Interrogazione 20 novembre 2018 “Spazio ciclopedonale”

Spazio ciclopedonale

Nella seduta del 24 settembre u.s. il Consiglio Comunale approvava a maggioranza il M.M. 47 inerente la richiesta di un credito di CHF 3'320'000.-- per il progetto PALoc 2 INF 12 Messa in sicurezza di Via Bernardino Luini, nonostante le molte perplessità sollevate dal rapporto di minoranza e dal successivo intervento del relatore in merito alla condivisione dello spazio ciclopedonale.

a così (Messaggio 7593):

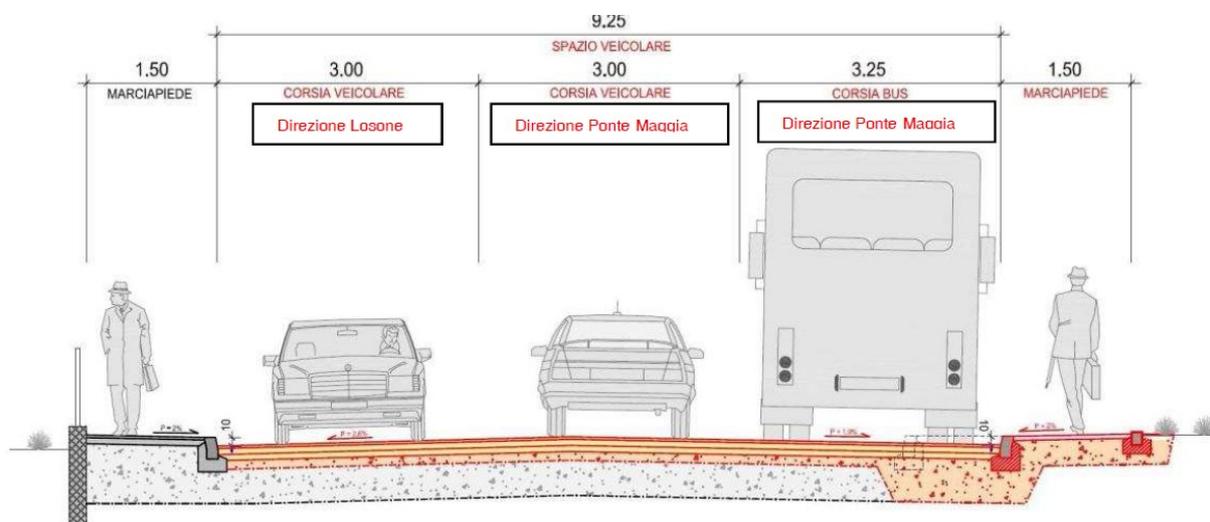
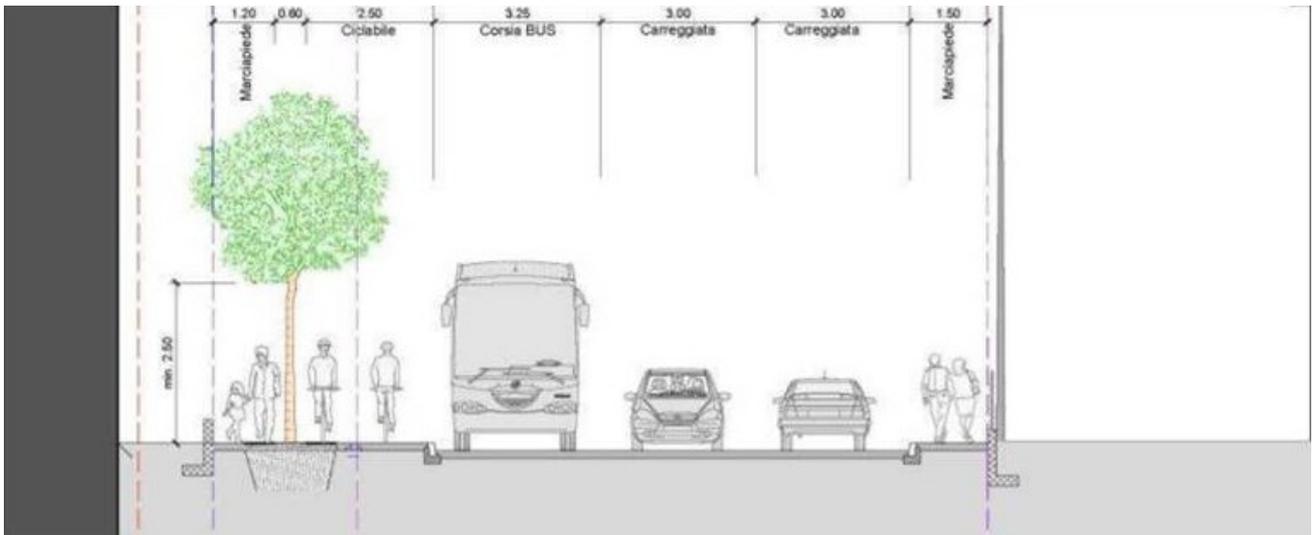
A livello cantonale, nel Messaggio 7517 del 28 marzo 2018 ciò che sembrava impossibile evitare, ovvero uno spazio ciclo-pedonale condiviso per la tratta T2 (via Locarno ad Ascona)

ora è possibile sulla tratta via Locarno a Losone, che passa dalla situazione descritta nel Messaggio 7517 da così

nell'ambito degli interventi previste dalle misure PALOC 3 TIM 21.2, cioè allargamento del campo stradale di ulteriori 2.80 sul lato sud di via Locarno (rispetto al limite d'intervento della misura PALOC 2 TP1 oggetto del Messaggio 7517 per la creazione della nuova corsia bus.

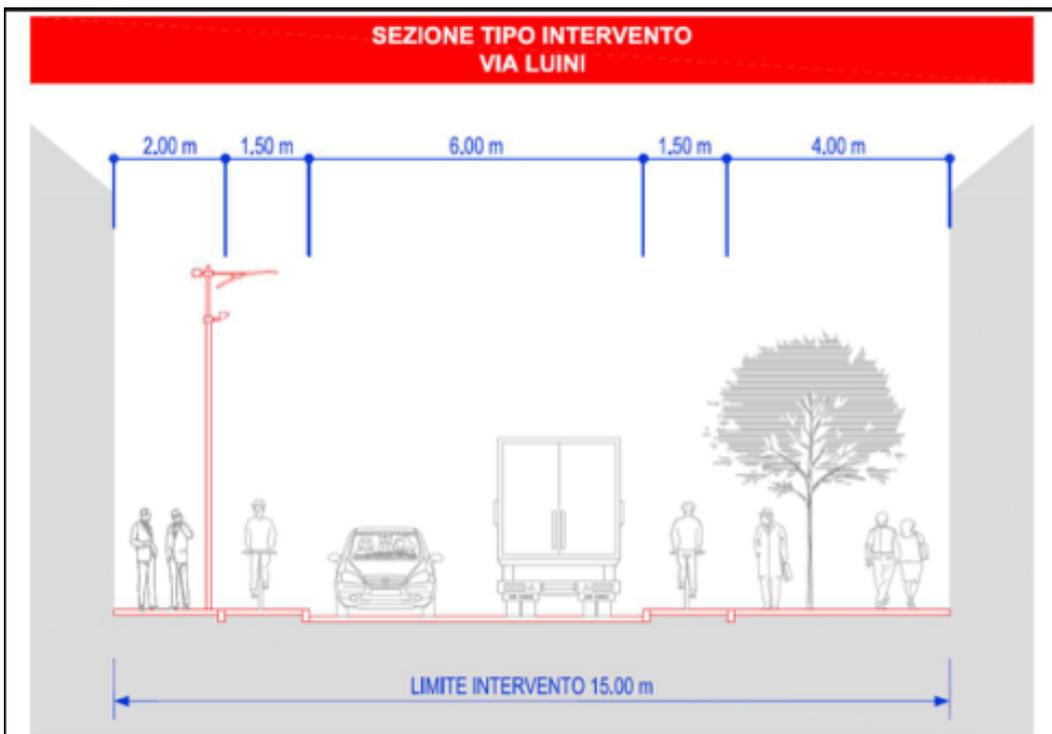
1. Non reputa il Municipio, alla luce di quanto sopra espresso, di ritornare a quanto inserito nella scheda INF 12 "Messa in sicurezza delle tratte pericolose: via Luini" separando fisicamente il marciapiede dalla pista ciclabile?

Va comunque detto che nel frattempo il Municipio ha deciso di introdurre una separazione ottica, tramite un'adeguata demarcazione, tra lo spazio a disposizione dei ciclisti e quello riservato ai pedoni, pur mantenendo una superficie unitaria, di grande larghezza, sul fronte nord del viale urbano. In tal modo, si dà seguito alle osservazioni già formulate in sede di approvazione del credito di costruzione, senza modificarne gli elementi fondamentali, ma migliorandone la fruizione per la mobilità lenta nel suo insieme. L'utilizzo da parte dei ciclisti è comunque pensato per un traffico locale, con origine-destinazione il centro cittadino.

Per questi motivi il Municipio ritiene il progetto adeguato e conforme agli obiettivi della misura del PALoc, ritenuto il cambiamento già stabilito per la fase esecutiva.
